改善箇所説明図

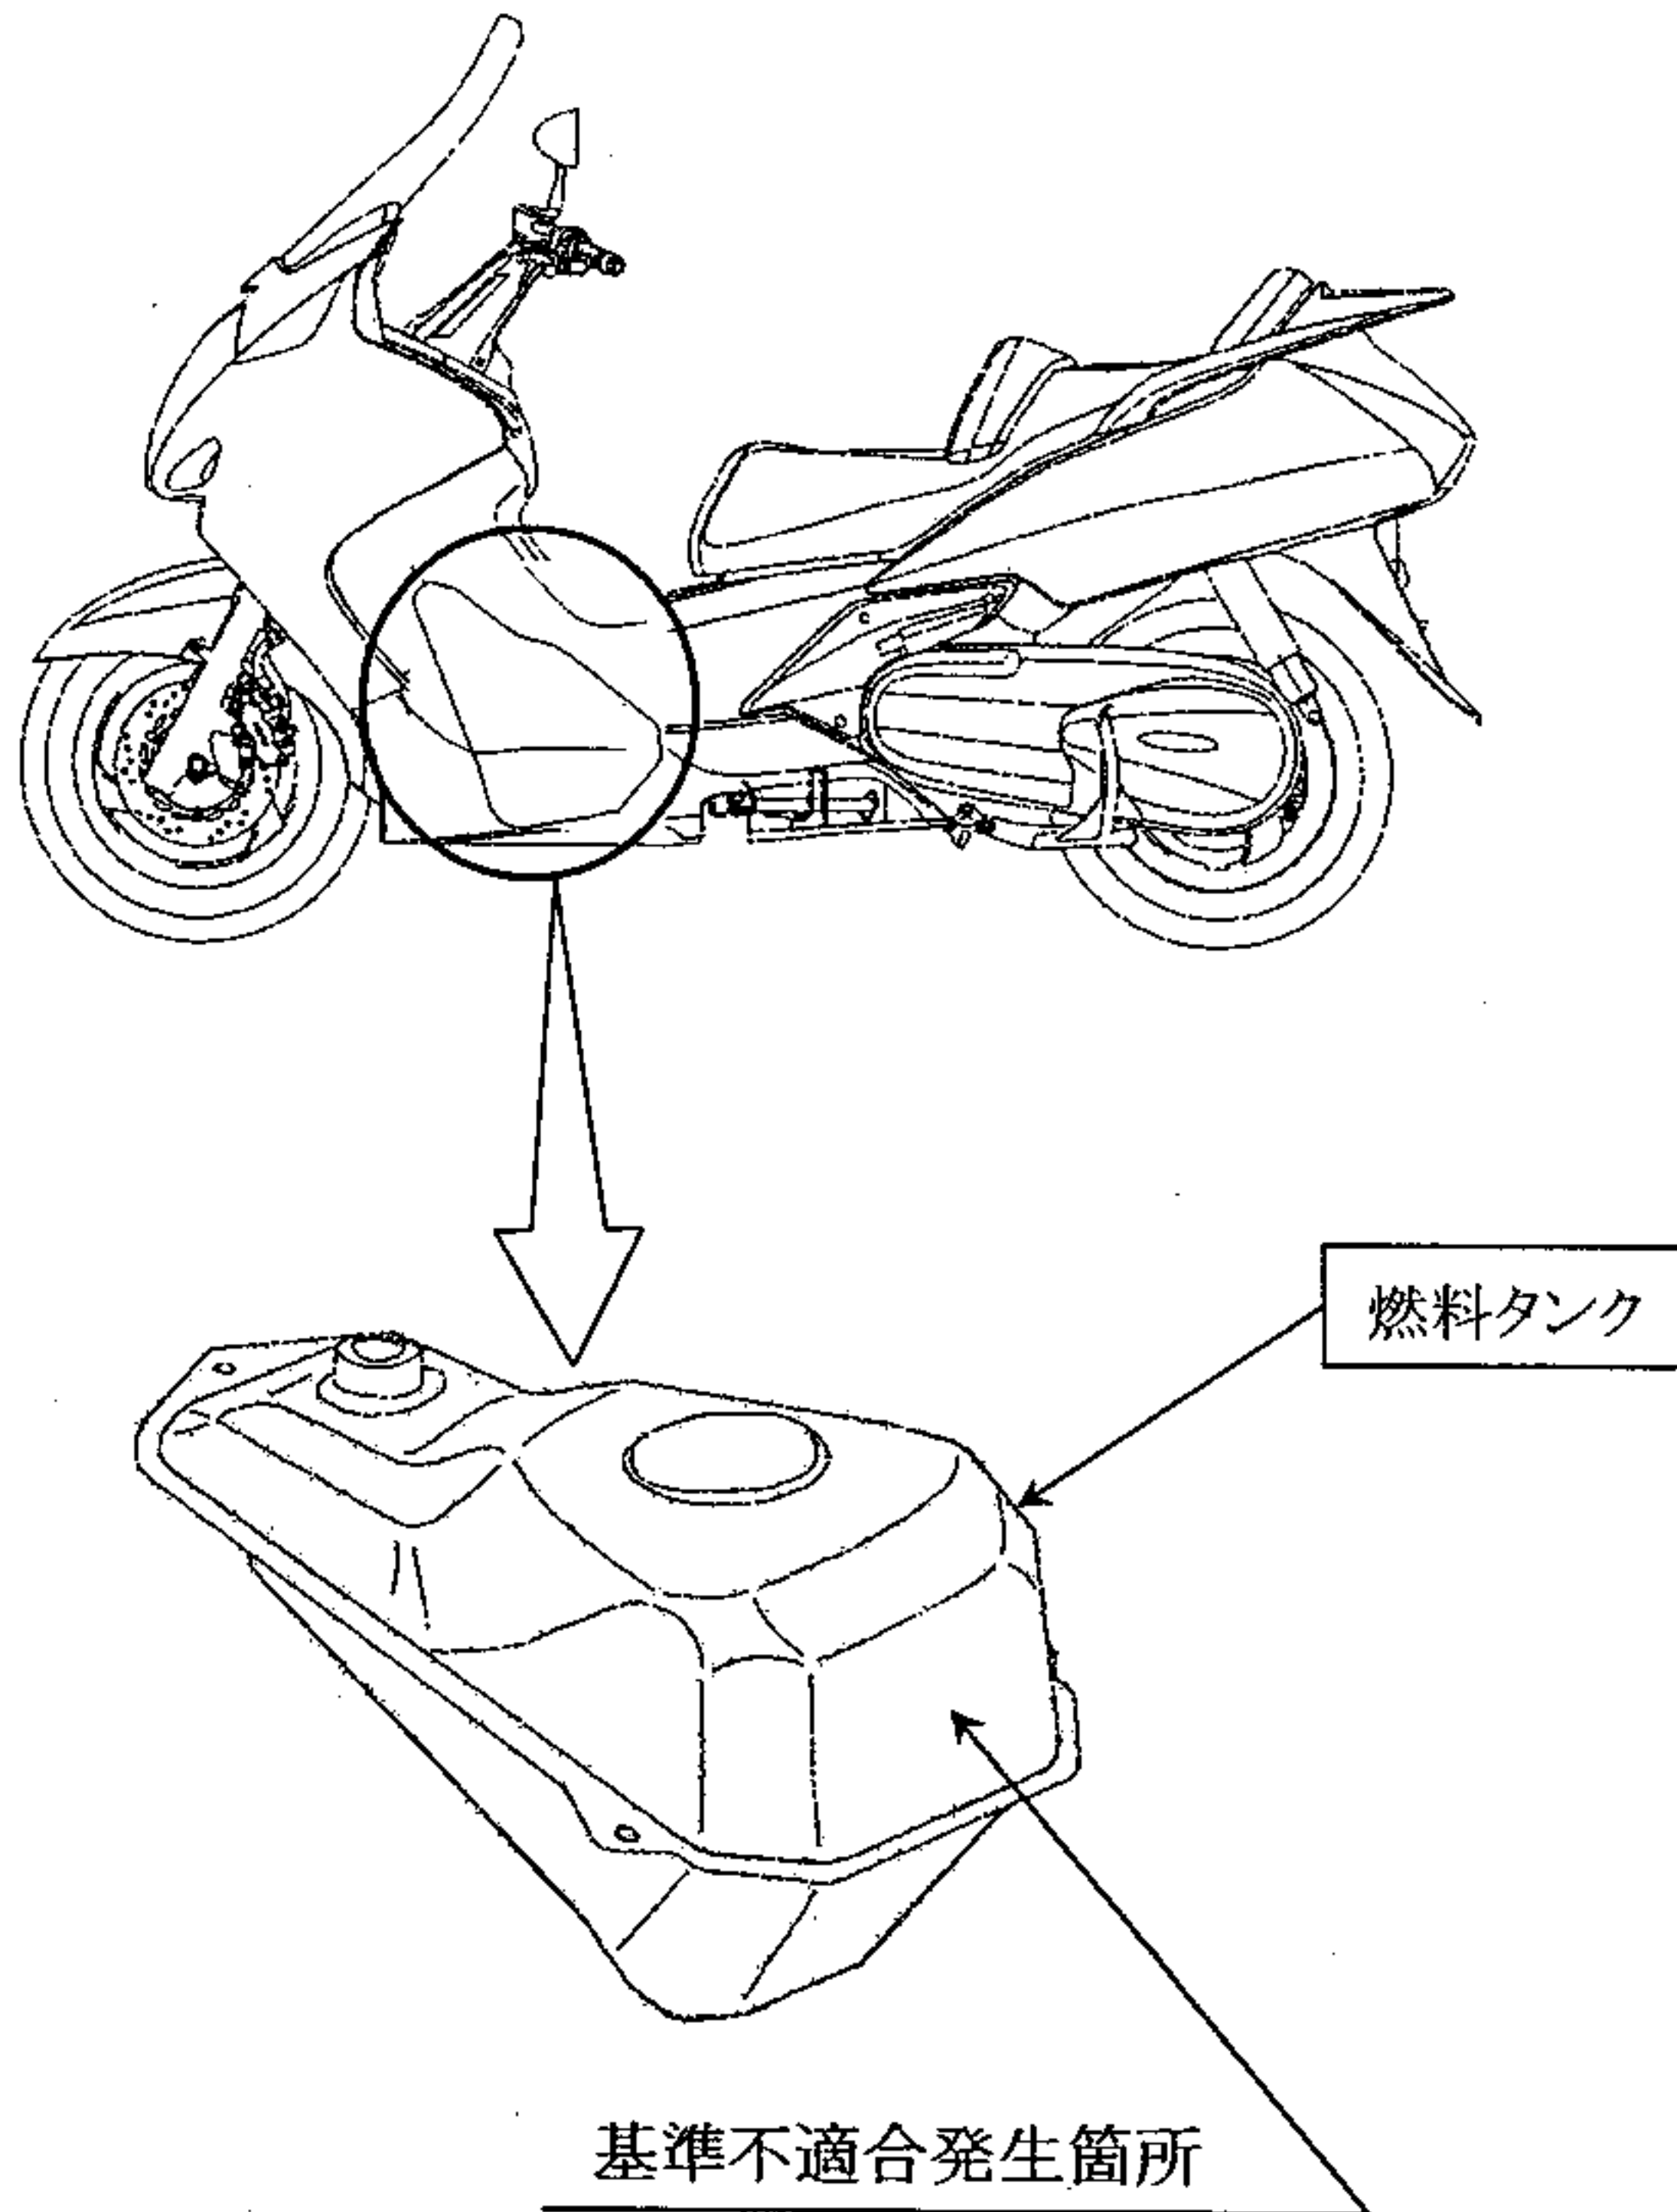
燃料タンクのプレス成形が不適切なため、当該タンクの表面の鉄板にうねりが生じているものがあり、原動機の振動等により当該鉄板が共振を起こすことがある。そのため、そのまま使用を続けると、当該鉄板のうねり部に亀裂が生じて、燃料が漏れるおそれがある。

全車両、燃料タンクを点検し、表面の鉄板にうねりのあるものは良品と交換する。

識別: 車体右側ステップ下部の車台番号付近に黄色ペイントを塗布する。
